核燃料サイクル工学研究所 再処理施設 廃止措置計画変更認可申請書

変更前後比較表

<p style="text-align: center;">変 更 前</p> <p style="text-align: center;">令和2年9月25日付け原規規発第2009252号をもって認可を受けた廃止措置計画認可申請書</p>	<p style="text-align: center;">変 更 後</p>	<p style="text-align: center;">変更理由</p>
<p>六. 性能維持施設の位置, 構造及び設備並びにその性能, その性能を維持すべき期間並びに再処理施設の性能に係る技術基準に関する規則(平成二十五年原子力規制委員会規則第二十九号)第二章及び第三章に定めるところにより難い特別の事情がある場合はその内容</p> <p>1 性能維持施設の位置, 構造</p> <p>1.1 性能維持施設の位置, 構造</p> <p>(1) 性能維持施設の位置 (省略)</p> <p>(2) 性能維持施設の一般構造</p> <p>10) 制御室等 制御室の安全対策の基本的考え方について別添6-1-10-1に示す。 <u>高放射性廃液貯蔵場(HAW)及びガラス固化技術開発施設(TVF)ガラス固化技術開発棟の重要な安全機能(閉じ込め機能及び崩壊熱除去機能)が維持できるように令和2年10月までに対策を検討する。</u></p> <p>2 性能維持施設の設備, その性能, その性能を維持すべき期間 (省略)</p> <p>3 再処理施設の性能に係る技術基準に関する規則第二章及び第三章に定めるところにより難い特別の事情 (省略)</p> <p>表6-3-1 設計及び工事の方法の認可の申請において必要とされる事項と同様の事項に係る改造等 (省略)</p> <p>表6-3-2 設計及び工事の計画の認可の申請において必要とされる事項に係る改造等</p>	<p>六. 性能維持施設の位置, 構造及び設備並びにその性能, その性能を維持すべき期間並びに再処理施設の性能に係る技術基準に関する規則(平成二十五年原子力規制委員会規則第二十九号)第二章及び第三章に定めるところにより難い特別の事情がある場合はその内容</p> <p>1 性能維持施設の位置, 構造</p> <p>1.1 性能維持施設の位置, 構造</p> <p>(1) 性能維持施設の位置 (変更なし)</p> <p>(2) 性能維持施設の一般構造</p> <p>10) 制御室等 制御室の安全対策の基本的考え方について別添6-1-10-1に示す。 <u>高放射性廃液を取り扱う施設に関連する制御室の安全対策として, 規則の要求事項を踏まえて, 想定される起因事象毎に必要な対策を行う。</u></p> <p>2 性能維持

表4-2-1 HAW及びTVFにおける事故対処の方法，設備及びその有効性評価の工程

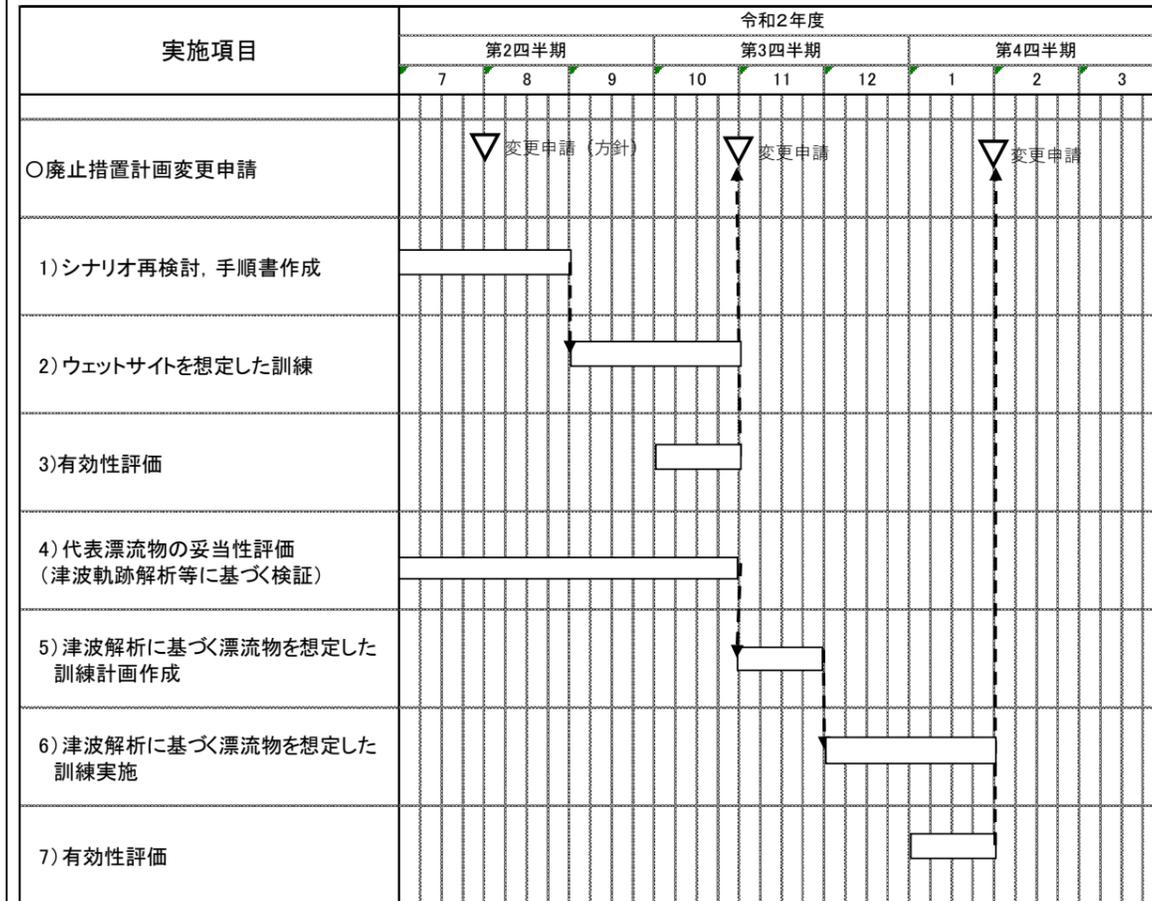
<p>2. <u>事故の抽出, 事象進展の明確化, 有効性評価の進め方</u>  <u>事故対処の有効性評価においては, 現状配備している緊急安全対策を含む可搬型設備等により, 高放射性廃液貯蔵場(HAW) 及びガラス固化技術開発施設(TVF)ガラス固化技術開発棟に係る重要な安全機能(閉じ込め機能及び崩壊熱除去機能)を回復させる対応を行うものであり, 訓練を通じて具体的な操作手順に要する時間, 体制, 対策に要する資源(水源, 燃料及び電源)等を確認する。</u>  <u>特に, 津波襲来後の事故対処の実効性の観点からは, 津波漂流物の影響等を考慮した作業環境を想定して評価を行う方針である。</u>  <u>有効性評価の主要な実施項目について, 以下に示す。</u>  また, 事故対処の方法, 設備及びその有効性評価の工程を表 4-2-1 に示す。</p> <p><u>2.1 事故の抽出</u>  (省略)</p> <p><u>2.2 事象進展</u>  (省略)</p> <p><u>2.3 発生防止策, 拡大防止策及び影響緩和策等の具体的対応フロー</u>  (省略)</p> <p><u>2.4 有効性評価</u>  (省略)</p> <p><u>2.5 その他の安全機能維持への対応</u>  (省略)</p> <p><u>2.6 今後の安全対策工事に伴う設備状況の反映</u>  (省略)</p> <p><u>2.7 崩壊熱除去機能の回復操作に失敗した場合の放出量</u>  (省略)</p>	<p>2. <u>事故対処の有効性評価</u>  <u>事故対処の有効性評価を添四別紙 1-1 に示す。</u>  また, 事故対処の方法, 設備及びその有効性評価の工程を表 4-2-1 に示す。</p> <p><u>2.1 事故の抽出</u>  【削る】</p> <p><u>2.2 事象進展</u>  【削る】</p> <p><u>2.3 発生防止策, 拡大防止策及び影響緩和策等の具体的対応フロー</u>  【削る】</p> <p><u>2.4 有効性評価</u>  【削る】</p> <p><u>2.5 その他の安全機能維持への対応</u>  【削る】</p> <p><u>2.6 今後の安全対策工事に伴う設備状況の反映</u>  【削る】</p> <p><u>2.7 崩壊熱除去機能の回復操作に失敗した場合の放出量</u>  【削る】</p>	<p>事故対処の有効性評価の進め方等の見直し</p>

事故対処の有効性評価の進め方等の見直しによる追加

上記の表以降，以下の事故対処の信頼性を向上させるための工事を計画しており，その都度事故対処の有効性について示していく。

- 1) 事故対処設備配備場所地盤補強工事及びアクセスルート工事(ブルトニウム転換技術開発施設管理棟駐車場)  
【令和3年4月変更申請，令和5年3月工事完了予定】
- 2) 津波漂流物防護柵設置工事  
【令和3年1月変更申請，令和4年6月工事完了予定】

別図-1 冷却水配管への接続口の設置概要図（設置前）

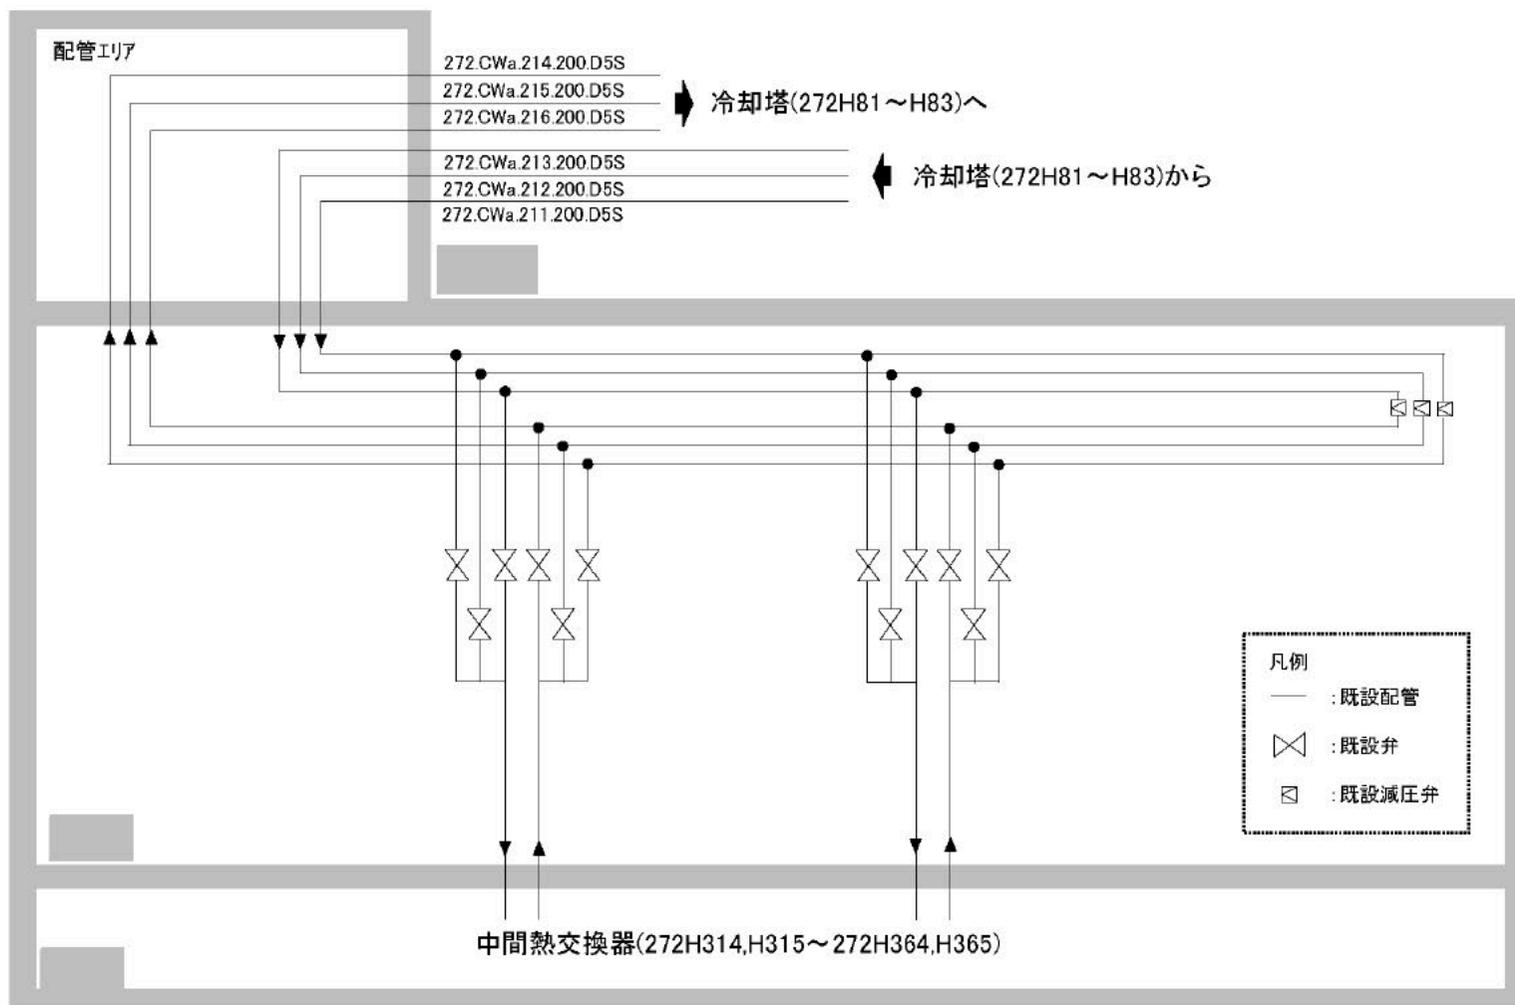
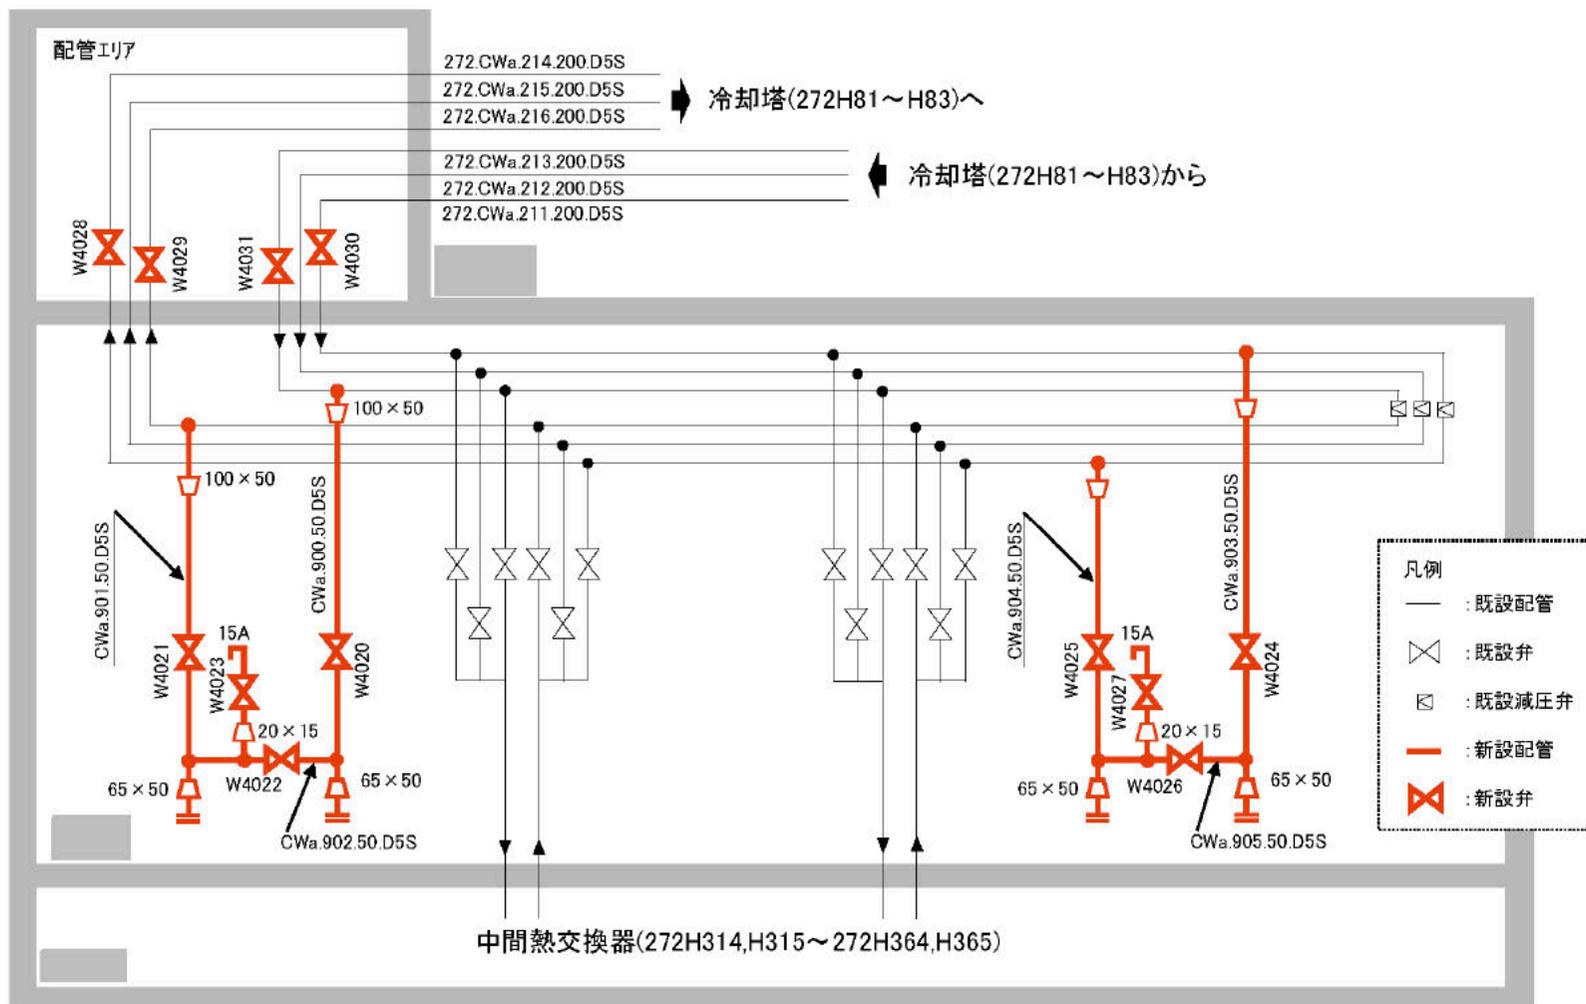
本申請に係る接続口の設置は、再処理施設の技術基準に関する規則第 36 条に基づき、事故対処に係る未然防止対策及び遅延対策として、冷却水配管及び純水配管へ接続口を設置するものである。設置する接続口は、既設配管と同材料を使用し、機能・性能に影響を与えないようにする。接続口の設置概要を別図-1～別図-4 に示す。

判 定：設置した配管類が別図-2 及び別図-4 の位置にあり、有意な傷・変形がないこと。

別図-1 空気サンプリング配管への接続口の設置概要図（設置前）

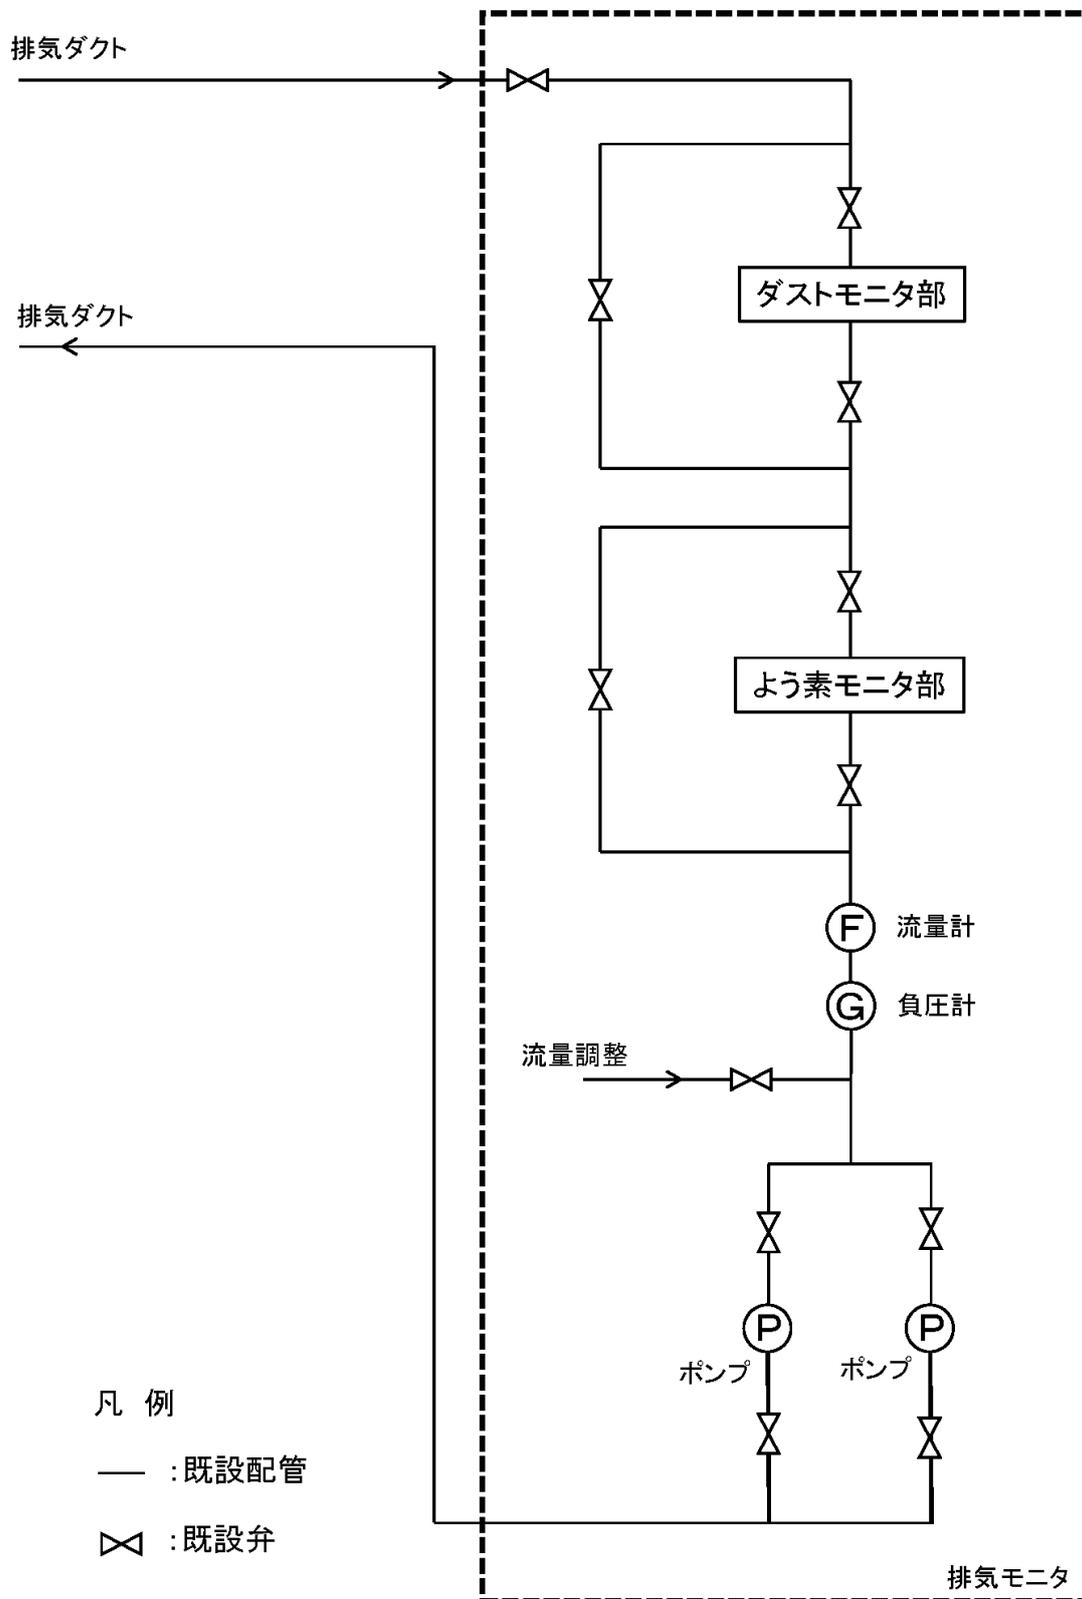
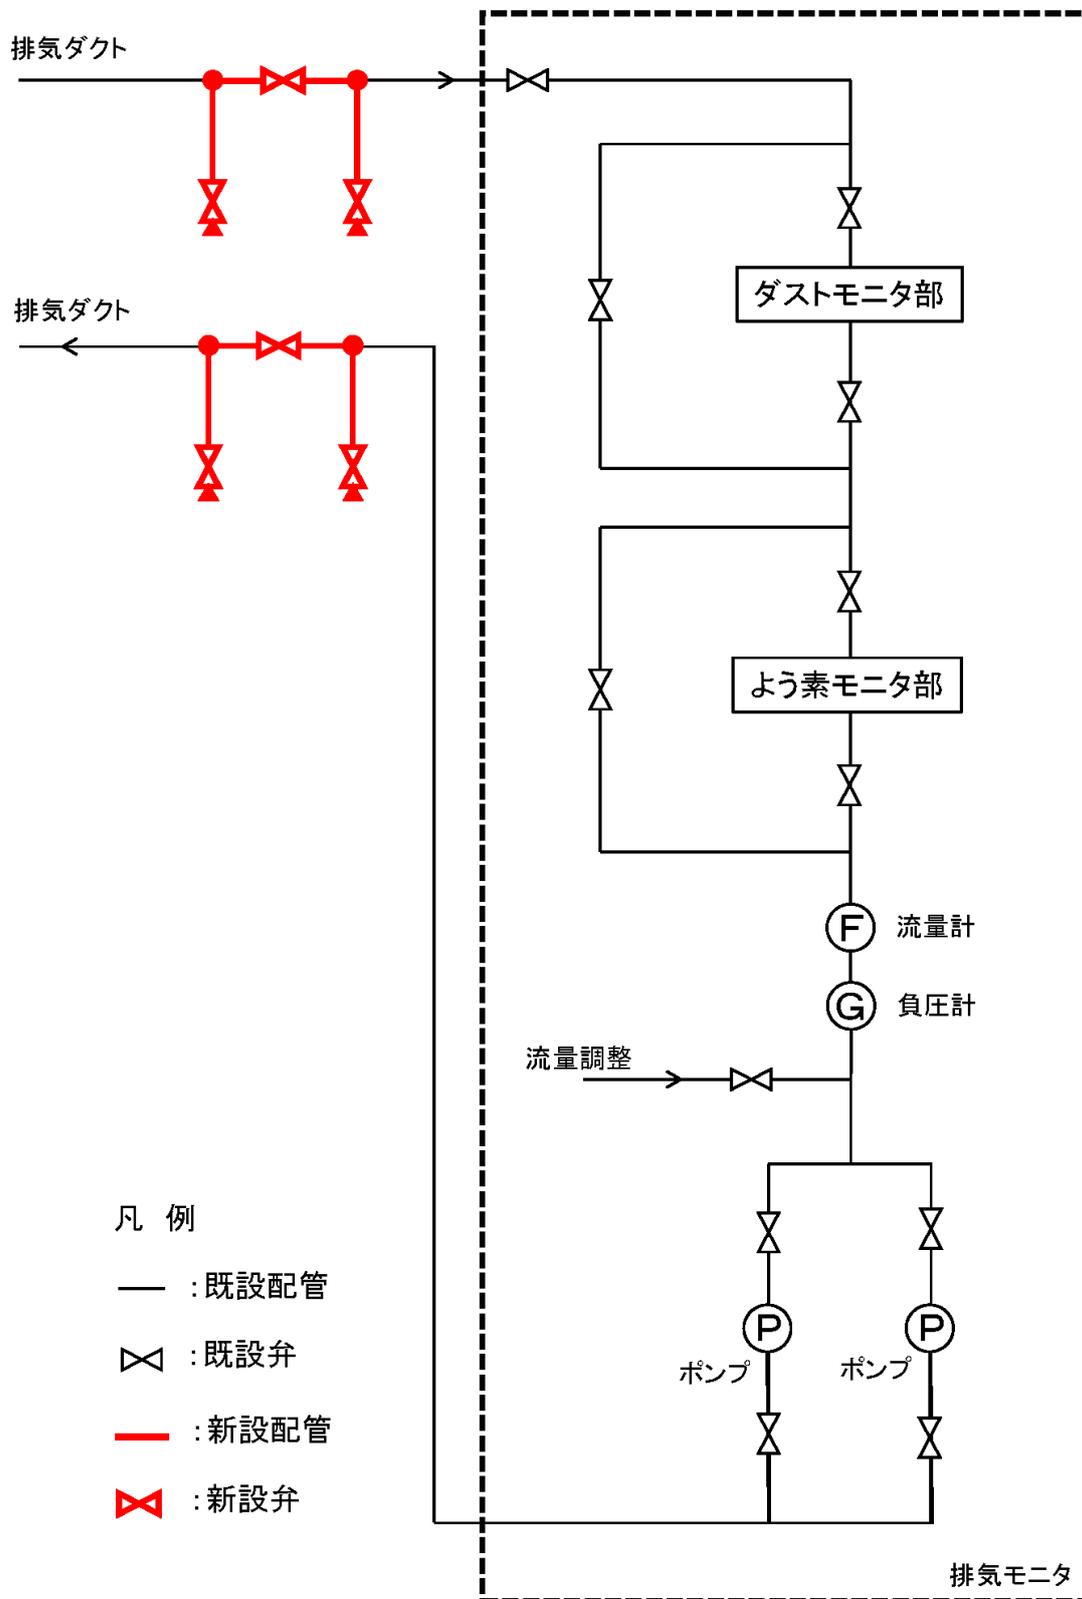
本申請に係る接続口は、再処理施設の技術基準に関する規則第 36 条に基づき排気モニタの空気サンプリング配管へ接続口を設置するものである。設置する接続口は、既設配管と同材料を使用し、機能・性能に影響を与えないようにする。接続口の設置概要を別図-1 及び別図-2 に示す。

判 定：設置した配管類が別図-2 の位置にあり、有意な傷・変形がないこと。
